品番	TBV03415Z1	品名	壁付サーモスタット混合水栓	2 / 3
----	------------	----	---------------	-------

金具補修品互換性情報	製品の前期型品・後期型品を識別し、それぞれに対応した補修品を選定してください。	2_A1_0070
------------	---	-----------

件名	アーチハンドル補修時の注意情報			
対象製品	TBV03435J、TBV03435Z、TBV03436J、TBV03436Z、TBV03440J、TBV03441J、TBV03441Z	TBV03454J、TBV03414J、TBV03414J1、TBV03414Z、TBV03414Z1、TBV03415J、TBV03415J1	TBV03415Z、TBV03415Z1、TBV03416J、TBV03416Z、TBV03416ZA、TBV03417J、TBV03417Z	TBV03417ZA、TBV03425J、TBV03452J、TBV03452Z、TBY01405J、TBY01405J1
	TBY01405Z、TBY01405Z1、TBY01406J、TBY01406Z、TBY01406ZA	他

新旧製品識別方法

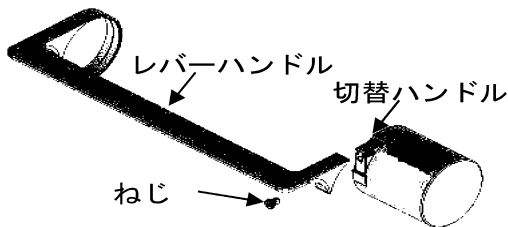
前期型品	切替時期 2023年11月	後期型品
<p>製造ロット 2023年10月31日まで</p> <p>切替ハンドル ねじを外した内部形状</p>  <p>めねじ 切替ハンドル ねじ 小さな突起</p> <p>現物での突起見え方</p>	<p>製造ロット 2023年11月1日以降</p> <p>切替ハンドル ねじを外した内部形状</p>  <p>めねじ 溝 大きな突起</p> <p>現物での突起見え方</p>	
<p>製造年月日の確認方法</p> <p>例) 230405=2023年4月5日</p>

ねじ緩み補修の際は、TH5D0477（切替ハンドル、レバーハンドル、ねじセット）で交換ください。

ねじ緩み補修以外の補修でねじだけ手配な場合は後期型品とはねじ長さが異なりますのでご注意ください。
前記型品用：TH61504M
（後期型品用：分解図参照）

注意 切替ハンドル、レバーハンドル、ねじのセットで新旧互換があります。各部品のみでの交換では新旧互換がありません。
